监理检查记录表

工程名称: 泰州乐叶光伏科技有限公司 3.8MWp 分布式光伏项目

编号: 005

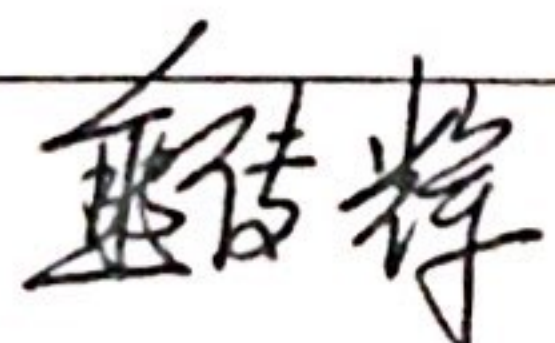
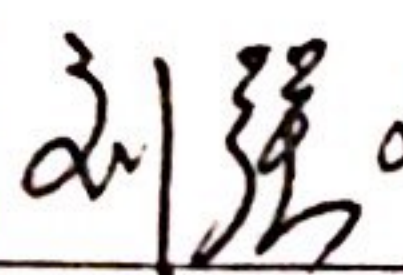
施工单位	江苏华能建设工程集团有限公司	监理单位	泰州乐叶光伏科技有限公司
检查时间	2017 年 4 月 8 日	检查地点	厂房屋顶浇筑的混凝土支墩
检查类型	☐ 巡视 ☐ 定期 ☒ 专项		
施工及检查情况简述	对厂房屋顶混凝土浇筑支墩的截面尺寸大小、高度、位置及浇筑质量进行检查		
存在问题	经检查施工中存在问题: 1、个别支墩在浇筑混凝土之前未按设计要求在底层涂刷界面剂。 2、个别支墩在浇筑混凝土之前未把底层的垃圾清扫干净。 3、个别支墩因模板制作及绑扎原因, 导致浇筑的混凝土支墩截面尺寸未达到设计要求。		
整改要求	要求你单位在厂房屋顶混凝土支墩浇筑施工的过程中, 要严格按设计及规范要求要求进行混凝土支墩的施工, 针对上述出现的问题, 我监理单位已下发监理通知单 008, 要求施工单位立即整改, 确保施工质量。		
检查人	 2017.4.8	施工项目部 签收人/日期	 2017.4.8
整改情况	整改负责人: _____ 日期 _____		
复查意见	复查人: _____ 日期 _____
